改善箇所説明図

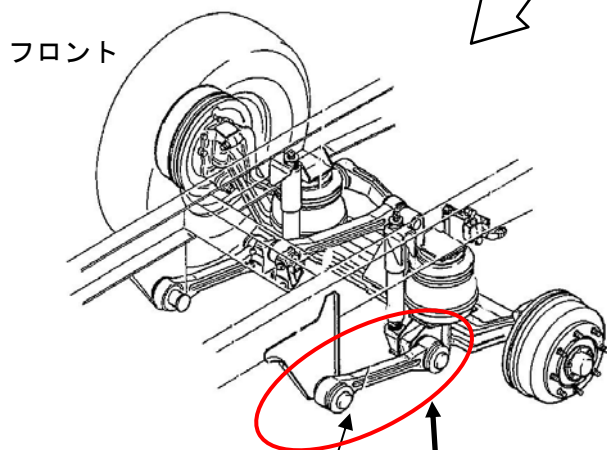
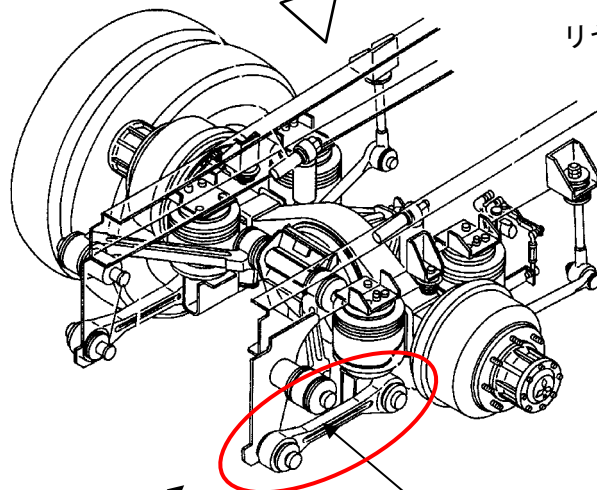
基準不適合発生箇所

- ①後軸のロワーラジাসロッドの強度が不足しているため、山間路走行など低速車両旋回時等の繰り返し入力により、当該ロッドに亀裂が入るものがある。そのため、そのままの状態で使用を続けると、最悪の場合、当該ロッドが折損し、走行安定性が損なわれるおそれがある。
- ②前軸のロワーラジাসロッドにおいて、想定を超える長期の使用に対する強度が不足しているため、当該ロッドに亀裂が入るものがある。そのため、そのままの状態で使用を続けると、最悪の場合、当該ロッドが折損し、走行安定性が損なわれるおそれがある。

改善の内容

①②全車両、当該ラジাসロッドを点検し、対策品が装着されていない場合には、対策品に交換する。なお、対策品の全数供給に時間を要するため、当面の暫定措置として、当該ロッドの亀裂有無を点検し、異常のあるものは対策品と交換する。異常がないものは後日対策品と交換する。
